改善箇所説明図

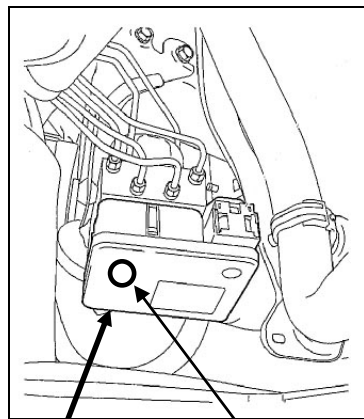
ABS（アンチロックブレーキシステム）コントロールユニットの電気回路が不適切なため、バッテリーの電圧が非常に低い状況において、当該ユニットが車速を正確に演算することができないことがある。そのため、制動時にABSが誤作動し、最悪の場合、制動距離が伸びるおそれがある。

全車両、当該ABSコントロールユニットを良品に交換する。

ABSコントロールユニット側面に白ペイントを塗布する。
